SERVICE-INFO

Нов KIT/SET на обтяжна ролка с държач за двигател за Chevrolet/Opel/Vauxhall 1.7-l дизелови двигатели

530 0492 10 (KIT)
530 0492 09 (set)

Снимка 1: Заменена обтяжна ролка 531 0166 20 (1) и нейният приемник 531 0819 10 (2)

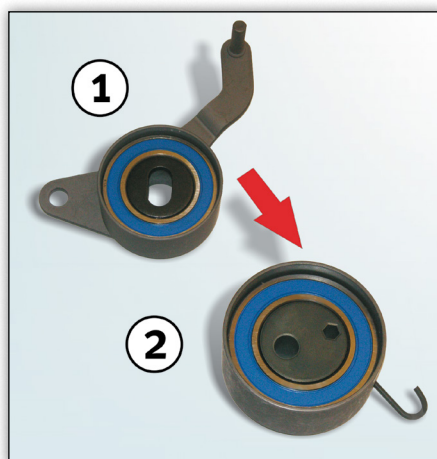
Упоменатите по-горе производители на превозни средства имат намерение да преминат към замяната на продукта, при смяната на обтяжна ролка. Съществуващата обтяжна ролка с номер на част 531 0166 20 ще бъде заменена с обтяжна ролка с номер на част 531 0819 10 (виж Илюстрация 1).

Снимка 2: Съдържание на пакета: 530 0492 10

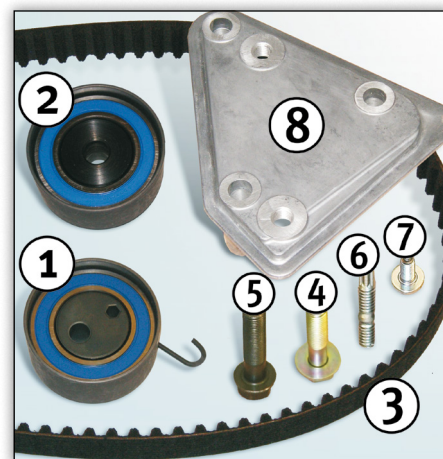
Като част от тази промяна, моделите с двигатели до номер на двигател 328704 трябва да бъдат оборудвани с нов държач за двигател (виж Илюстрация 2, позиция 8).

тяжна ролка 530 0492 10 и SET на обтяжна ролка 530 0492 09, за да може процедурата по промяна да бъде изпълнена. И в двата продукта е включен нов държач на двигател.

Считано от номер на двигател 328705, държачът на двигател (OE № 684051) е вече монтиран.

От този номер нататък KIT на обтяжна ролка 530 0494 10 и SET за обтяжна ролка 530 0494 09 се предлагат без държач за двигател.
